Wijziging K: 09-04-2010

REVISIE

Project	BROUWERSPOORT VEENENDAAL i.o.v. Bouwcombinatie Brouwerspoort V.O.F. - BAM Utiliteitsbouw & BAM Woningbouw -
Orderdeel	UITVOERINGSFASE Plattegrond Blok 2+3, kelder fragment A

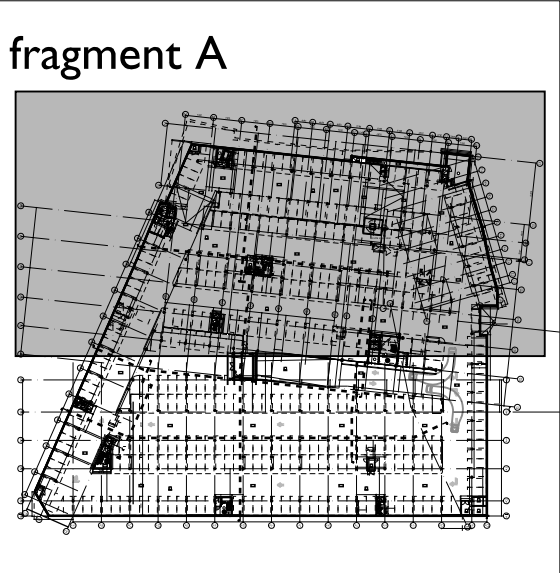
- Revisiewijziging n.a.v. mail R. van der Horst met datum 26-03-2010 doorgevoerd.
- in fragment 12 is de voorzetterd t.p.v. de fetsenstaling komen te vervallen;
- betonpang langs verdiept gedeelte in komen te vervallen;
- geleiderail langs hoogverschil toegevoegd;
- links van fragment 15 in de hoek pompruine A.21 toegevoegd;
- algemene verwijzing naar Belrijngstekening W-626 toegevoegd.
